Avis délibéré de la mission régionale d'autorité environnementale sur la création d'unité touristique nouvelle (UTN) locale sur la commune de Chalmazel-Jeansagnière (42)

Avis n° 2021-ARA-AUPP-1044

Figure 2: Périmètre de l'UTN locale - Source dossier

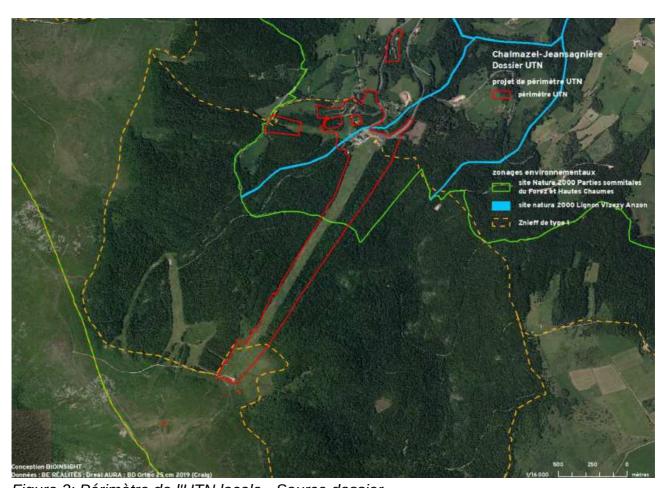
Ce projet d'unité touristique nouvelle fait l'objet d'une orientation d'aménagement et de programmation (OAP) dans le PLUi. Le périmètre d'UTN présenté englobe les installations existantes et délimite les futurs aménagements par des enveloppes individuelles (cf figure 2).

La justification du périmètre retenu pour ce projet d'UTN locale n'est pas fournie.
